Proceso de Licitación Pública - 36408-1900/18

“Contratación de Servicio de Alojamiento de Aplicaciones y de Equipos Informáticos (Hosting & Colocation)”

Nota Aclaratoria No. 2

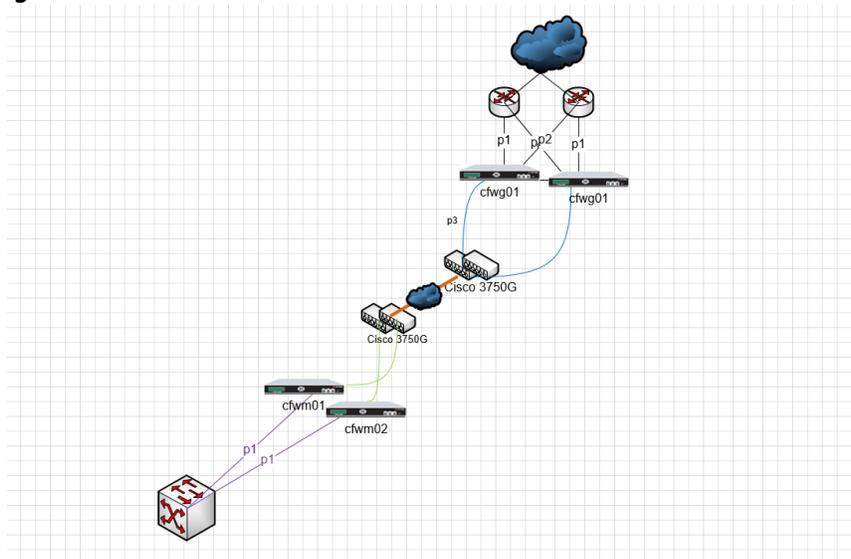
**PREGUNTA 3:** “Conectividad: diagrama conectividad LAN y WAN.”

**RESPUESTA 3:**

A continuación, el cuadro con la cantidad de conexiones externas y el ISP, conexiones que van directamente al Data center actual.

Cantidad	Proveedor
87	Tigo
4	intertelco
1 Internet	Intertelco
1	Broadcom

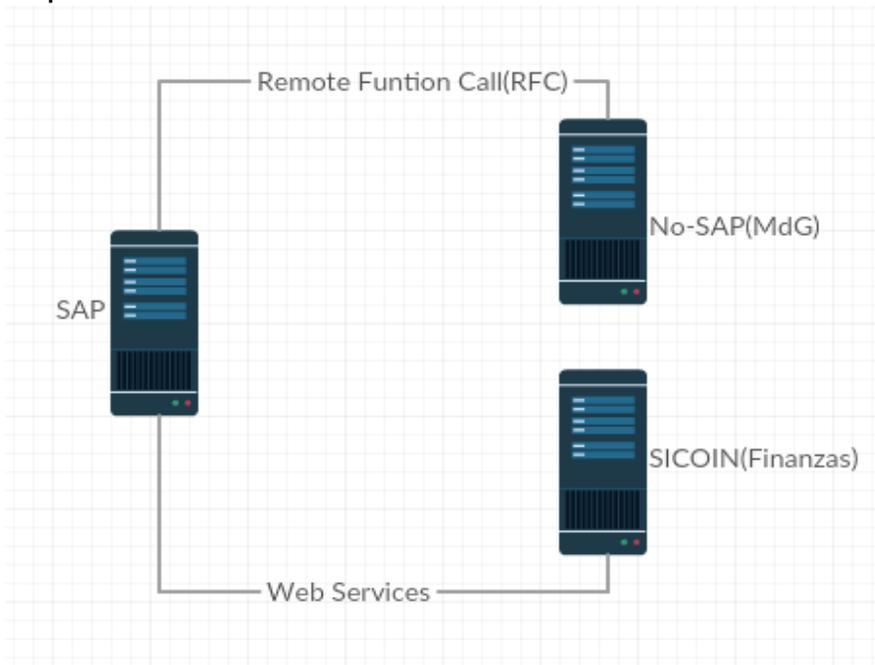
**PREGUNTA 14:** "Proporcionar Diagrama de Conectividad SAP-No SAP"
